**INFORME PARA LA APROBACIÓN DE LA  
MODIFICACIÓN DEL CONTRATO A LA EMPRESA  
UTE VÍAS Y CONSTRUCCIONES, S.A. – SOCAMEX,  
S.A.U.109/2019/LT04 PARA LA REALIZACIÓN DE  
LAS “OBRAS REFERIDAS A ACTUACIONES  
URGENTES DE RENOVACIÓN Y REPARACIÓN EN  
LA RED DE ABASTECIMIENTO DE AGUA POTABLE  
Y EN LA RED DE AGUA REGENERADA DE CANAL  
DE ISABEL II, S.A. - LOTE 4”.**

**MODIFICACIÓN N.º 1.**

**Fecha: 10 de julio de 2023.**

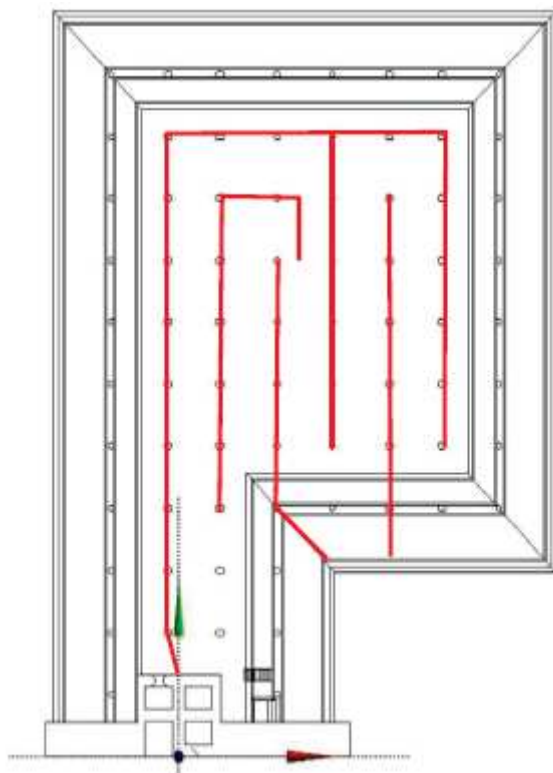
La inclusión de este precio en el contrato 109/2019/LT4, viene motivada por la necesidad de compartimentar los dos vasos del depósito antiguo de Majadahonda, con la premisa de que la solución a adoptar sea rápida en su ejecución, económica y funcional.

En la actualidad los vasos no disponen de divisiones, encontrándose la entrada de agua muy próxima a la salida, por lo que el flujo de agua creado hace que el agua no circule por todo el depósito, quedando las zonas más alejadas del punto de entrada y salida sin movimiento.

Se pretende dar una solución a la recirculación del agua potable dentro de los dos vasos existentes para evitar la existencia zonas muertas donde se acumulen sedimentos, así como favorecer la circulación y mezcla del agua imposibilitando así la pérdida de potabilidad del agua por evaporación del cloro en aguas quietas.

Valoradas las distintas soluciones se considera la óptima el uso de una geomembrana de polipropileno armado con fibra de poliéster, de 1,5 mm de espesor para la creación de pantallas. Por su flexibilidad y resistencia química es el material constructivo más adecuado. Se instalarán separadas del suelo aproximadamente entre 10 y 20 mm y sustentadas mediante cables de acero inoxidable y ancladas en sus extremos a los pilares y muros del depósito y en puntos intermedios a los pilares. Todos los elementos empleados en la sustentación y conformado de los cables son en inoxidable AISI316, siendo la altura máxima de lámina de 6 metros.

En la distribución de las láminas propuesta, la longitud de membrana para un vaso es de 220 metros lineales aproximadamente, y siendo la altura 6 metros, supondrían 1.320 metros cuadrados de láminas

de polipropileno por cada vaso, la instalación se realizará en cada vaso de acuerdo con la imagen mostrada a continuación.
